## **ERRATUM DOSSIER DE RENOUVELLEMENT DE L'AOT ZMEL ARZON**

Le dossier de renouvellement de l'AOT ZMEL d'Arzon qui vous a été transmis en février 2023 pour consultation des services comporte une erreur page 27, sur l'état final de la zone des trois Fontaines.

Figure 17 - Carte de l'état final de l'anse des Trois Fontaines

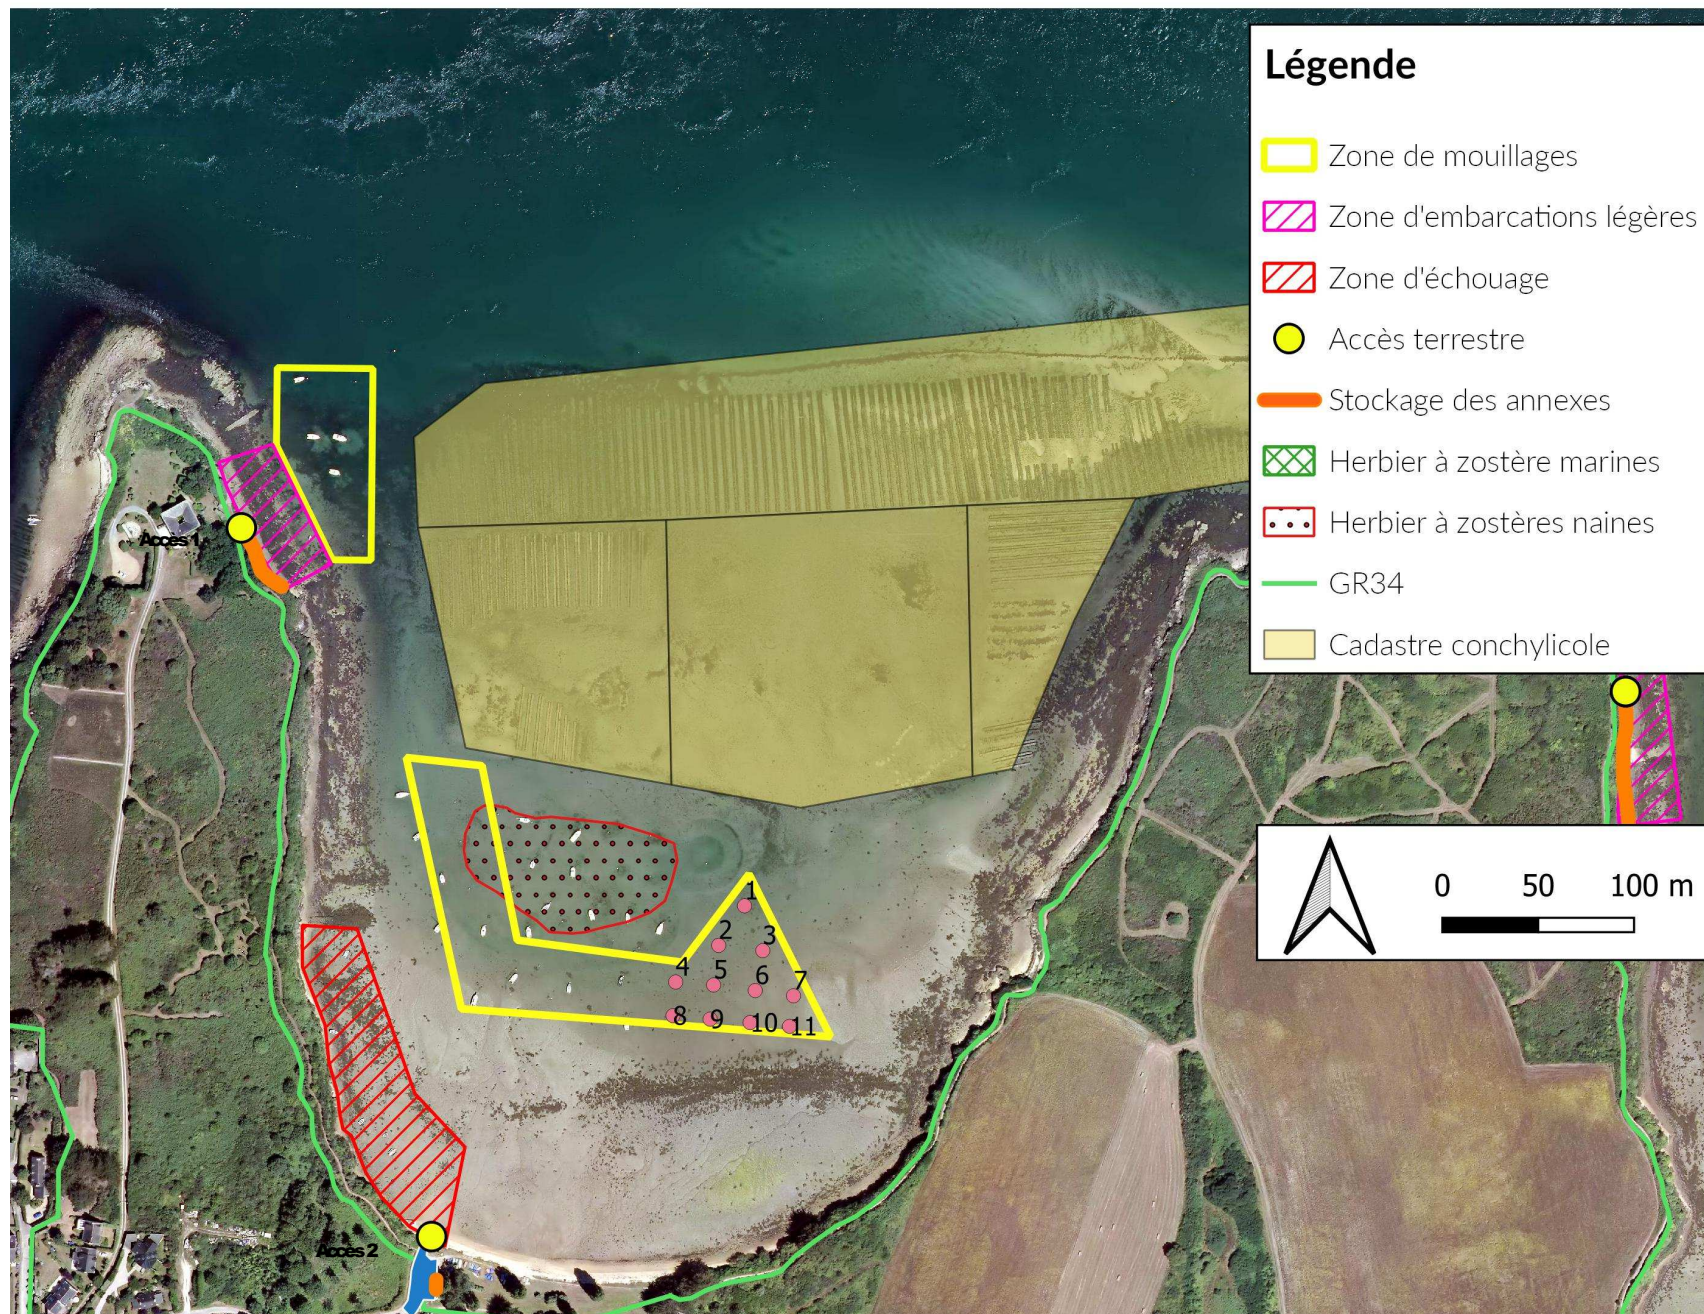
En effet si la situation de l'état final en 2023 est décrite de façon correcte, la situation finale à plus long terme omet de mentionner les 38 mouillages classiques de la zone Sud qui sont réorganisés en dehors de l'herbier de zostères naines.

La page suivante comporte la correction ci-dessus expliquée.

**Réorganisation des mouillages de la zone Sud pour éviter l'herbier de zostère.**

Situation initiale	Situation 2023	Situation finale
Surface des zones de mouillages (m <sup>2</sup> )	19 927.7 m <sup>2</sup>	19 927.7 m <sup>2</sup>	19 927.7 m <sup>2</sup>
Nombre de mouillages	44 mouillages classiques	6 mouillages zone Nord réorganisation hors zostères 38 mouillages classiques en zone Sud	6 mouillages innovants zone Nord 38 mouillages classiques réorganisés en dehors de l'herbier de zostères naines en zone Sud
Surface des zones d'embarcations légères (m <sup>2</sup> )	2 214.8 m <sup>2</sup>	2 214.8 m <sup>2</sup>	2 214.8 m <sup>2</sup>
Surface des zones d'échouage	6 302.1 m <sup>2</sup>	6 302.1 m <sup>2</sup>	6 302.1 m <sup>2</sup>
Stockage des annexes	Posées en haut de plage	Posées en haut de plage	Racks horizontaux sur zone de stationnement
Équipements	Zone de stationnement (environ 10 places), poubelles, râteliers à vélos, WC en saison	Zone de stationnement (environ 10 places), poubelles, râteliers à vélos, WC en saison	Zone de stationnement (environ 10 places), poubelles, râteliers à vélos, WC en saison
